令和6年2月9日
近畿大学原子力研究所

近畿大学原子力研究所における放射線測定設備の更新工事について

近畿大学原子力研究所 モニタリングポスト警報発報表示器 配置図

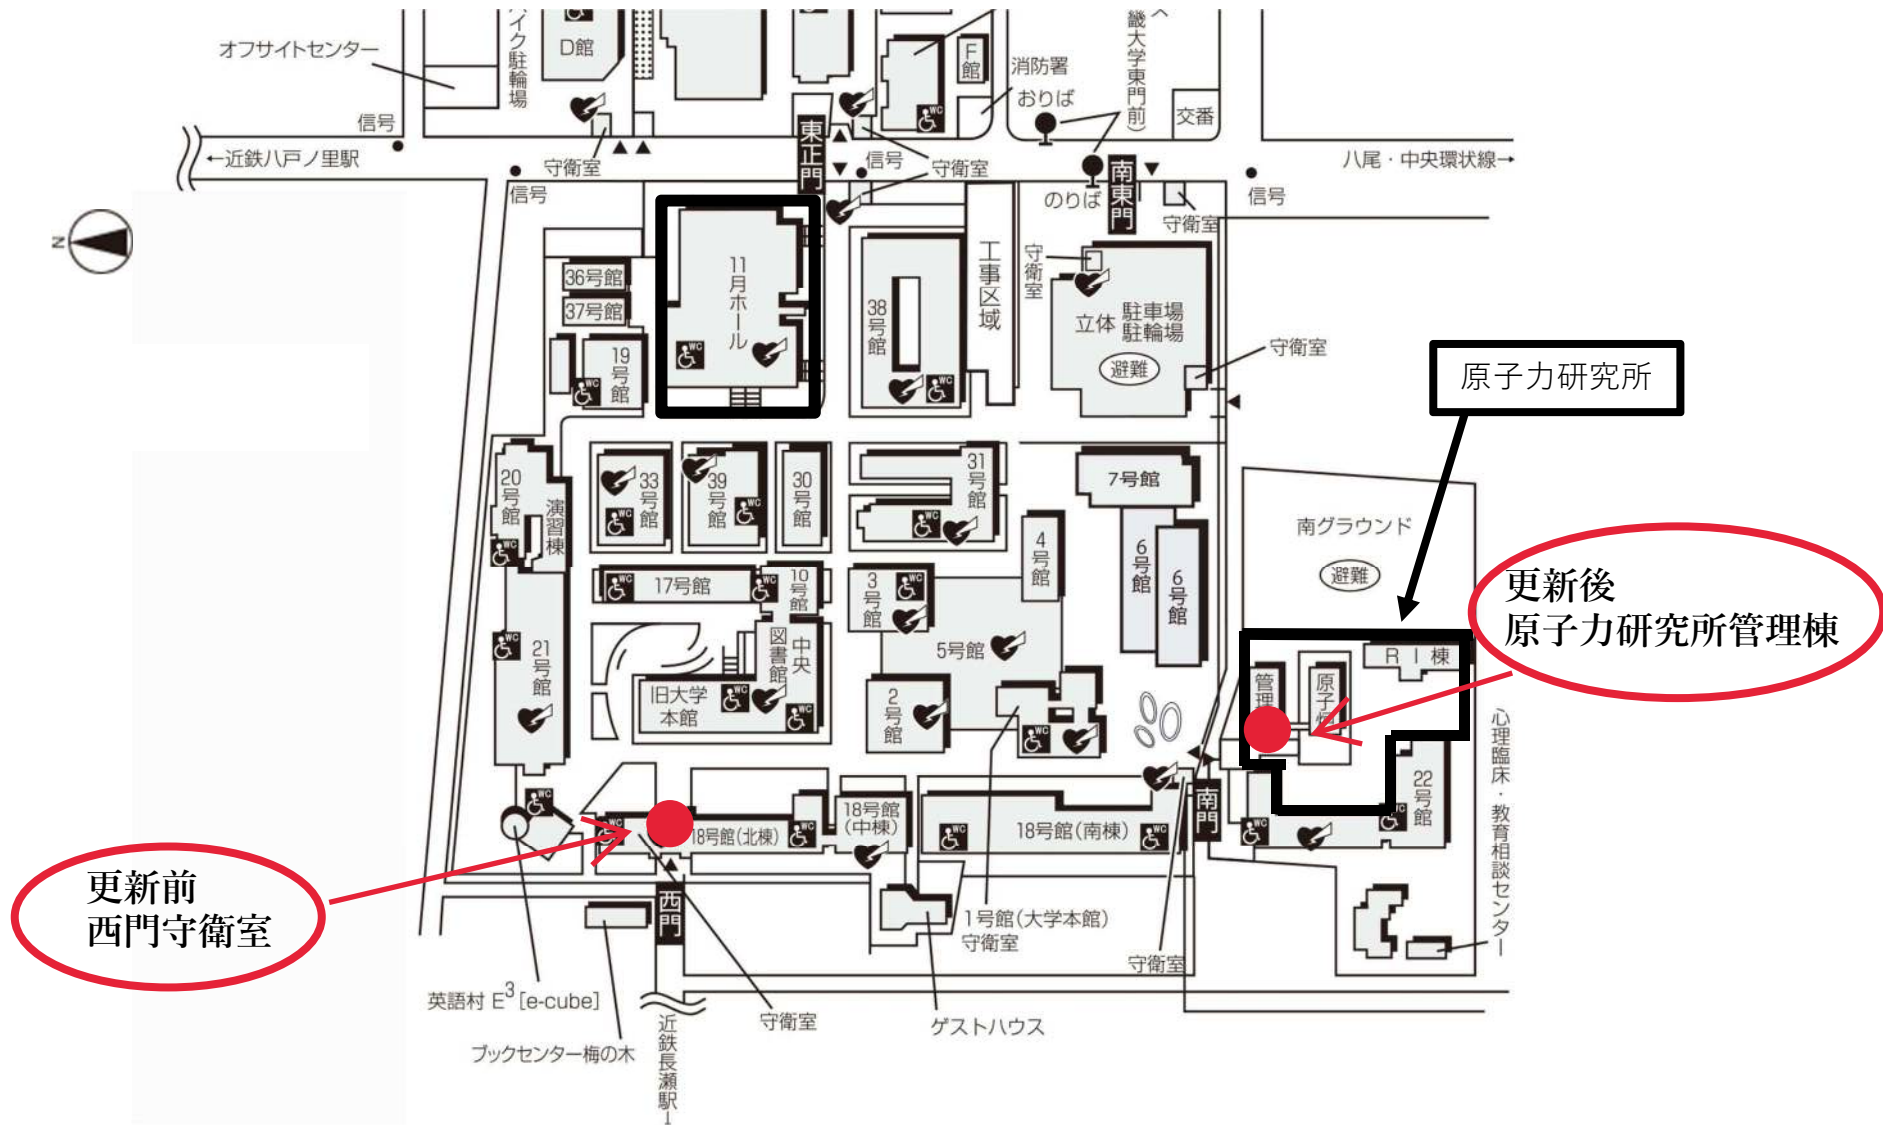
近畿大学原子力研究所の敷地境界付近に設置しているモニタリングポスト2基（添付資料（1）-1）について、予防保全として1基は検出器、デジタルレートメータ、記録計及び警報回路の1式の更新を行い、もう1基は記録計のみの更新を実施する。また、両モニタリングポスト共通の警報発報表示器についても、表示器を更新するとともに表示場所の変更（添付資料（1）-2）を行う。

近畿大学原子力研究所 モニタリングポスト ブロック線図

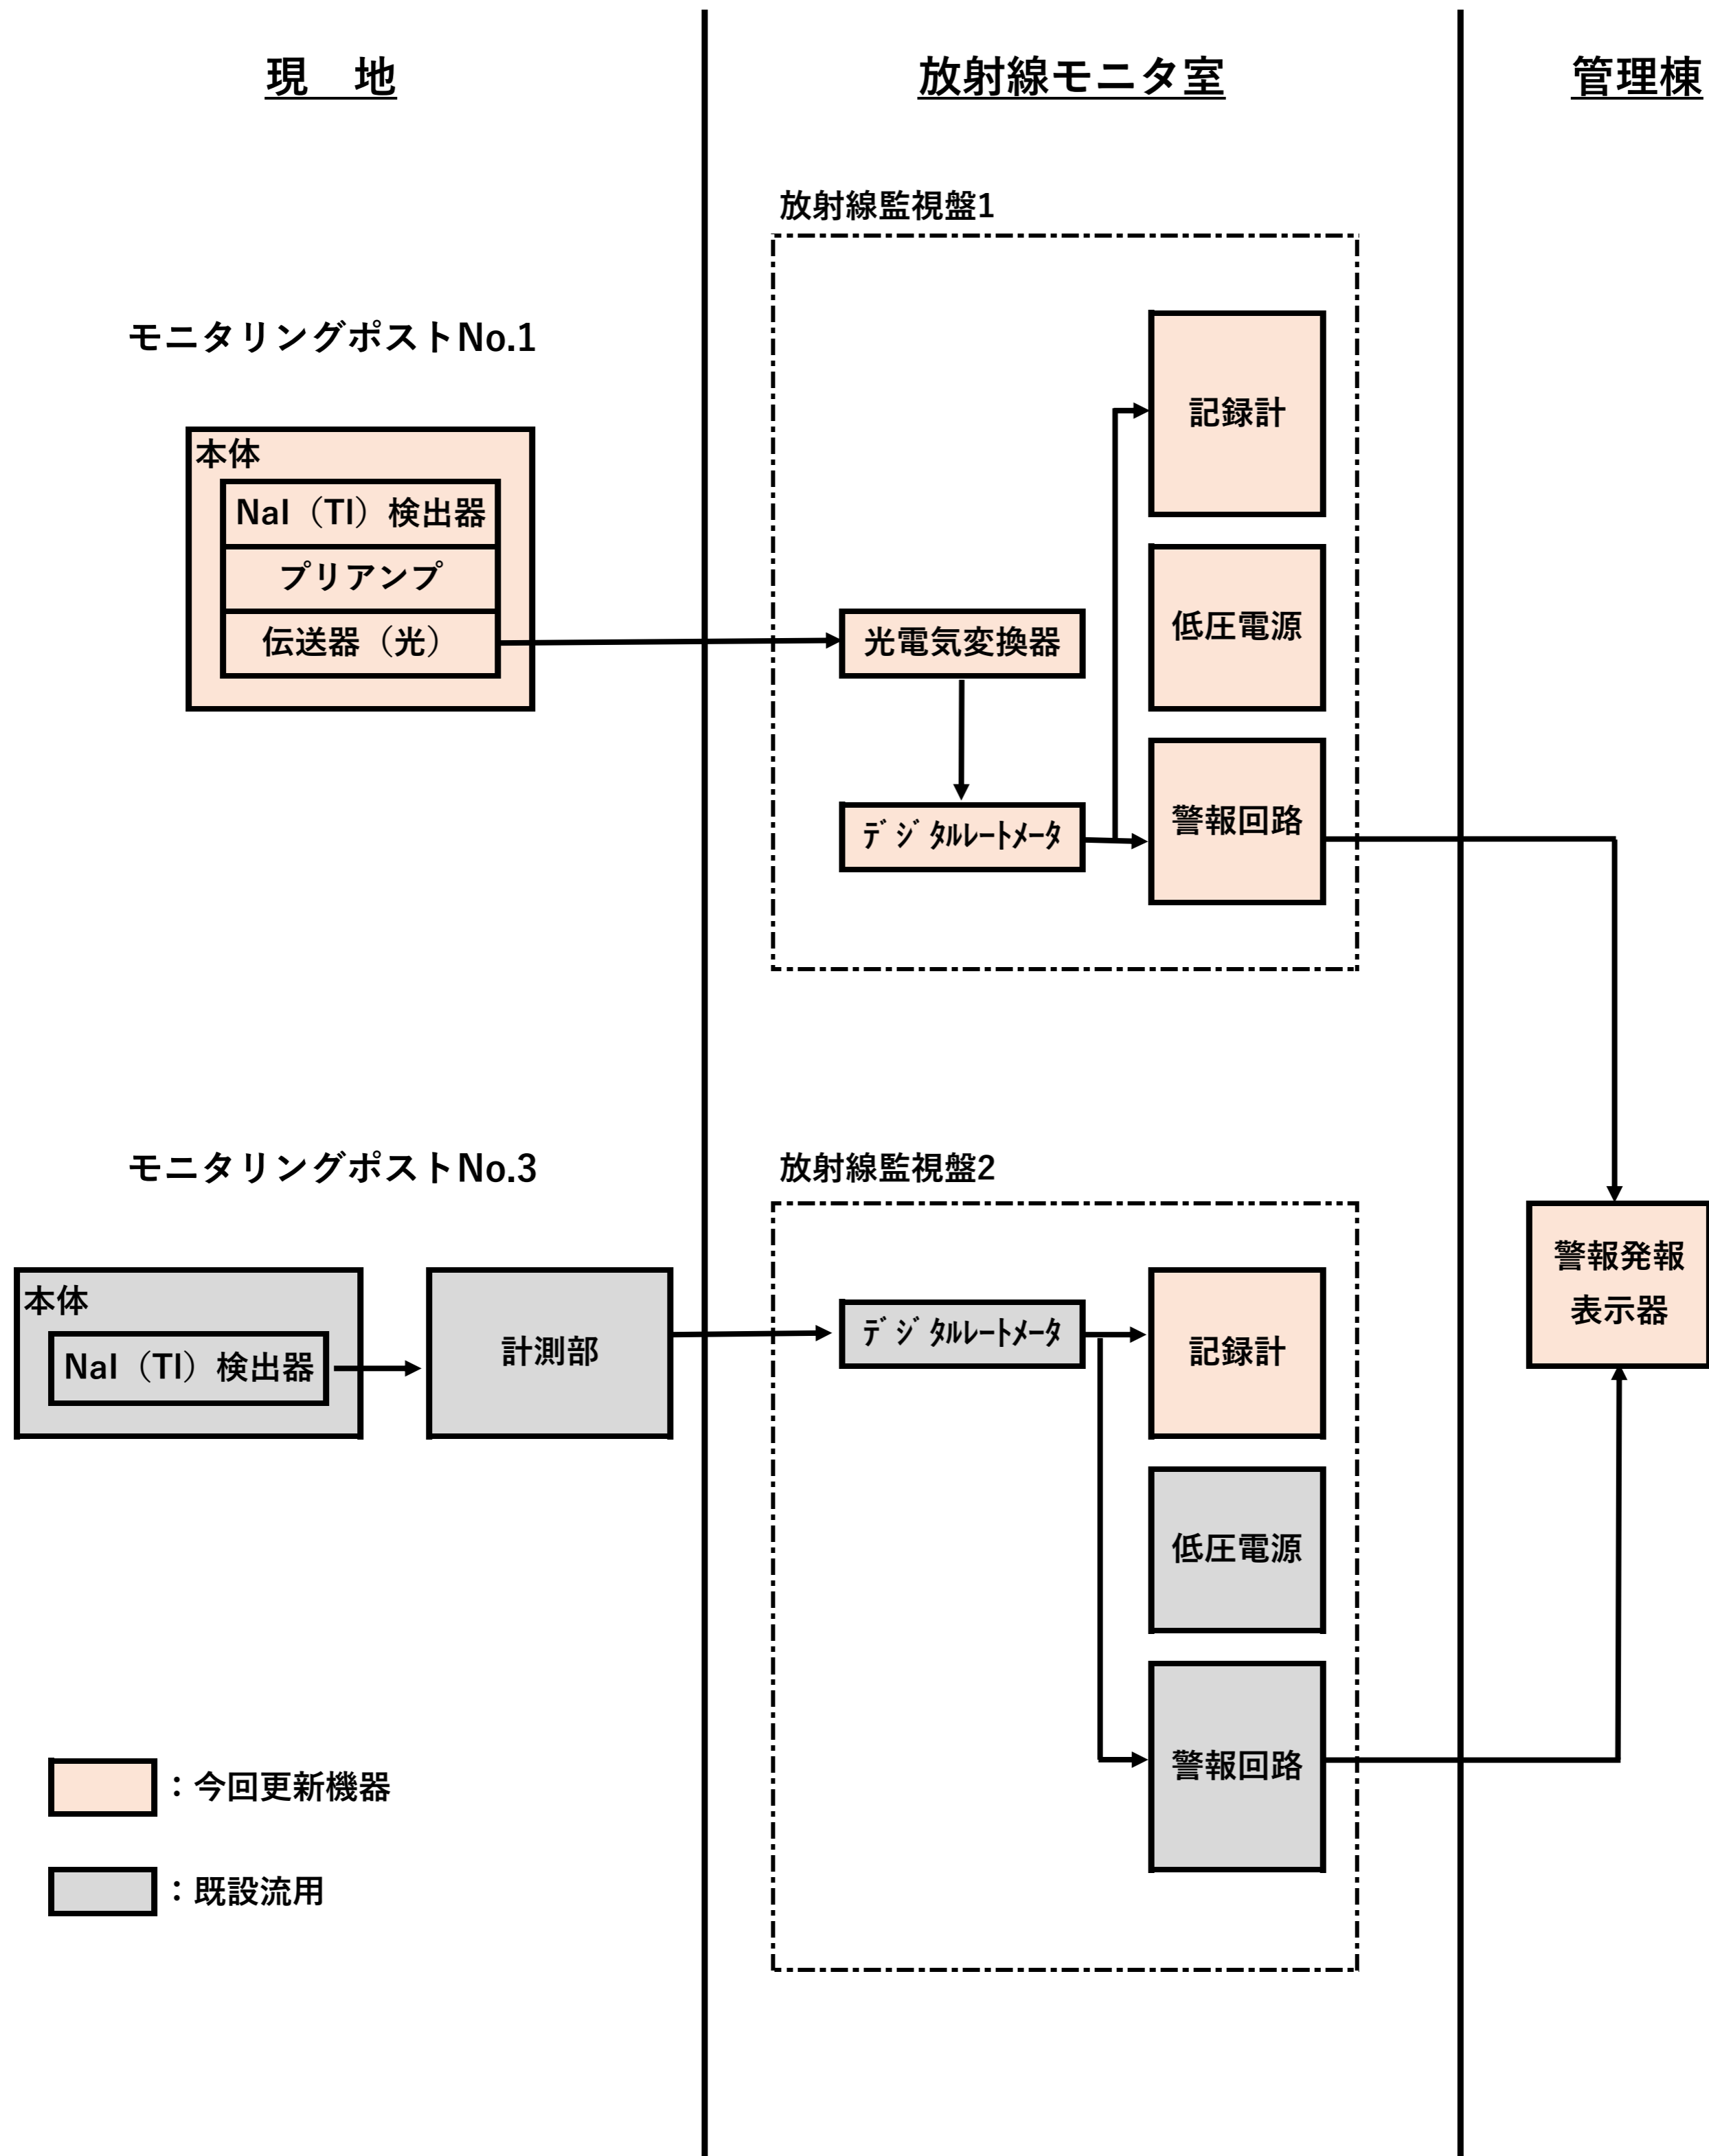
取替範囲の詳細は添付資料（3）のブロック線図のとおり。
